RAPPORTO AMBIENTALE PER LA PROCEDURA DI VAS DELLA VARIANTE n. 8.septies AL R.U.

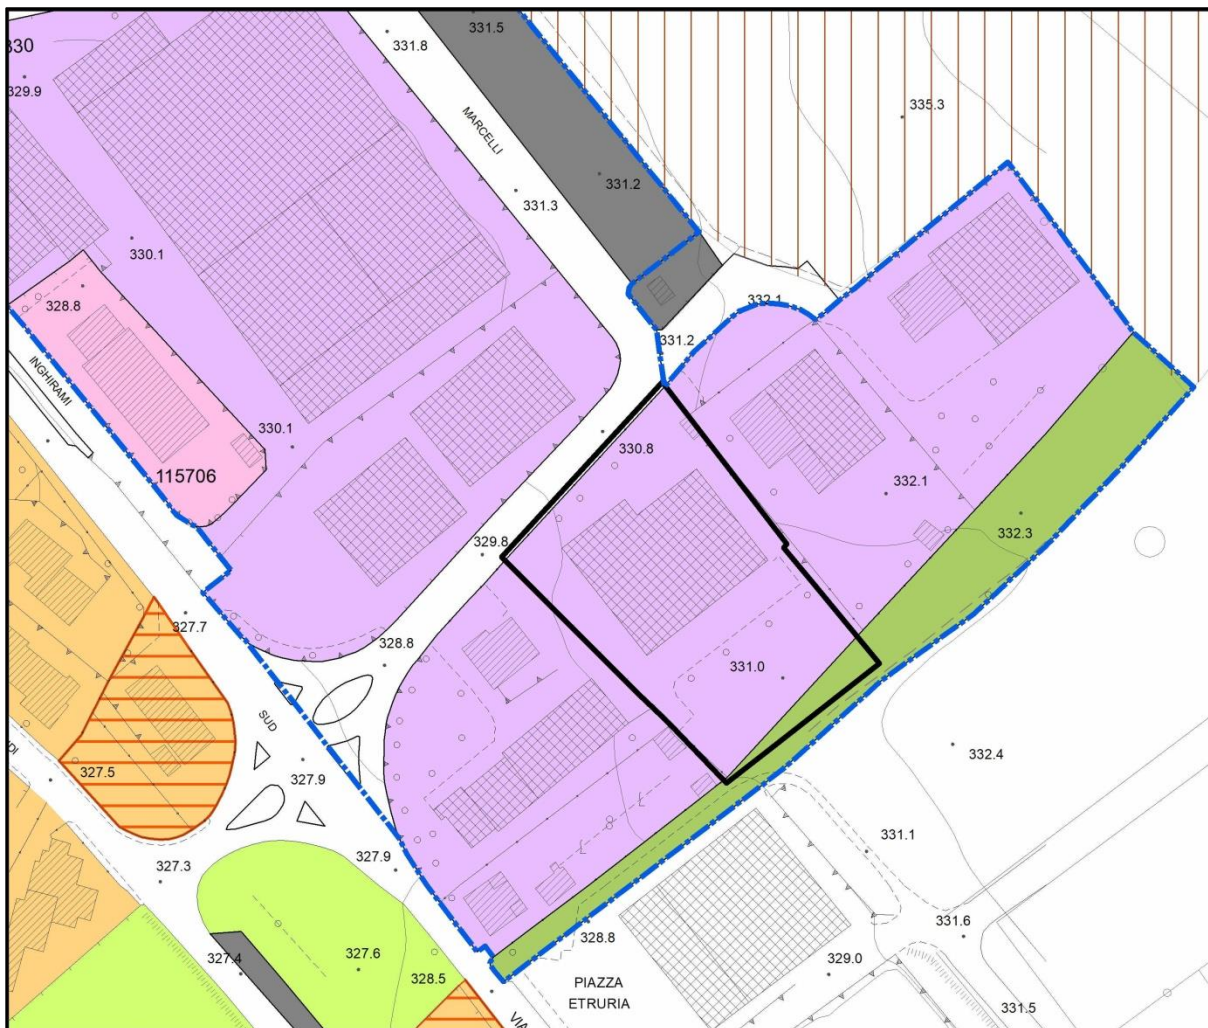
- **PARERE TECNICO: ACCOGLIBILE** tenendo conto che l'intervento prevede interventi di riqualificazione funzionale di un'attività produttiva che svolge la sua attività su lotto già parzialmente edificato; tenuto conto che l'area in questione ricade nel RU in "ambito di riqualificazione insediativa" posto su area a vincolo paesaggistico, si ritiene opportuno che l'attività edificatoria di completamento richiesta venga realizzata nel rispetto delle seguenti condizioni:

- l'edificazione di completamento garantisca comunque la tutela dell'area individuata dal RU come "verde privato vincolato" contigua al corso di acqua pubblica relativo al Fosso della Gorgaccia;
- gli interventi edificatori di completamento vengano assoggettati al pagamento di extra-oneri, ai sensi dell'art. 12 bis delle NTA della variante al RU approvata con D.C.C. n. 139 del 26-09-2017, con i quali l'Amministrazione Comunale possa realizzare interventi di riqualificazione urbana nell'area o connessi all'area in questione.
